M. Jean-Michel Charrière
Commissaire Enquêteur
PPRN de Valloire
Mairie
73450Valloire

Objet: Contribution de VNEA à l'enquête publique sur la révision du PPRN de Valloire

Valloire, le 24 Mars 2013

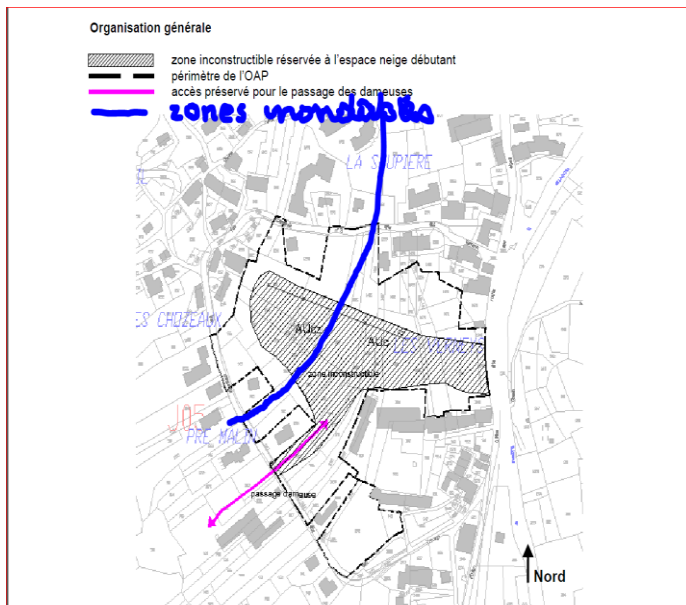
- Phénomènes plus récents (depuis 2006) : Il y a eu 8 crues torrentielles sur Valloire, dont plusieurs ont concerné le Rio Benoit qui, chaque fois, a fait de gros dégâts avec des ponts emportés. L'eau potable de la commune a été coupée à deux reprises pendant plusieurs jours, ce qui pose problème pour une station d'environ 20 000 lits. Il s'en est fallu de peu que le Rio Benoit sorte de son lit, comme en témoignent plusieurs photos disponibles sur le site de notre association. Ainsi la digue située au

niveau de la piscine des Arolles, qui protège tout le secteur du plat des Verneys, a failli être submergée comme le montre cette photo. Elle a dû être reconstruite (voir la rubrique *Urbanisation* → sous-section *Inondations*).

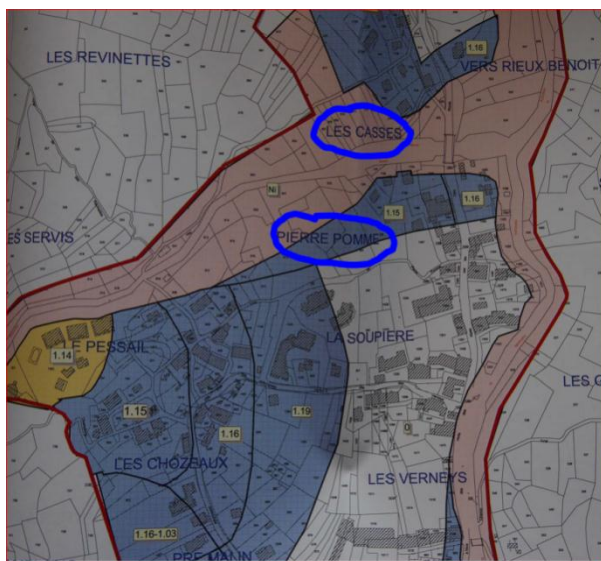
a) L'OAP (Orientation d'Aménagement et de Programmation) n°8 du PLU prévoit sur le plat des Verneys une urbanisation future en couronne d'environ 200 logements (1000 lits, densité de 200 logements/ha) pour moitié en zone classée « inondable ». Le petit téléski et la piste attenante seraient maintenus. **Notre association conteste cette OAP**, dont il serait très difficile d'entraver la réalisation dans les termes prévus si le PLU n'était pas modifié suite à l'enquête du PPRN. Nous demandons pour les années à venir un gel des constructions dans cette zone afin d'avoir un peu de recul sur l'évolution des risques liés au glissement de terrain et aux crues du Rio Benoit.

A défaut, il paraît impératif de réduire la densité de logements pour ne pas dépasser celle de l'OAP n° 7 et des autres OAP de Valloire (à savoir 15 logements/ha). N'est-il pas absurde que cette densité soit plus élevée qu'ailleurs dans une zone à risque ?
